POZWOLENIE nr 759 / N / 2018

w sprawie wydania pozwolenia na przebudowę części budynku biurowego siedziby delegatury NIK usytuowanego na dz. nr 88/3 przy ul. Krakowskiej 28 w Opolu, wpisanego do rejestru zabytków województwa opolskiego pod nr 2224/90 decyzją z dnia 25.06.1990 r., w związku z przebudową na pomieszczenia biurowe oficyny usytuowanej na dz. nr 88/2 przy ul. Krakowskiej 28A,

Dot. uzgodnienia lokalizacji projektowanego ocieplenia zewnętrznych ścian budynku i montażu daszku nad wejściem głównym do budynku biurowego przy ul. Krakowskiej 28 i 28 A w Opolu

POSTANOWIENIE

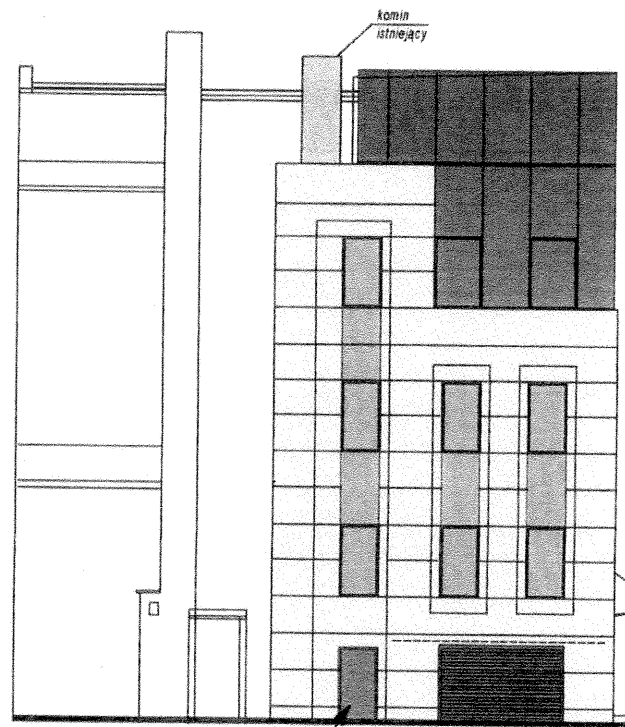
1. Lokalizacja i parametry techniczne ocieplenia i zadaszenia - zgodnie z przedstawionym projektem zagospodarowania terenu i rysunkami roboczymi, z zastrzeżeniem: dodatkowo daszek nie powinien znajdować się w skrajni jezdni, w związku z tym element powinien być ruchomy umożliwiający sporadyczny przejazd samochodów.
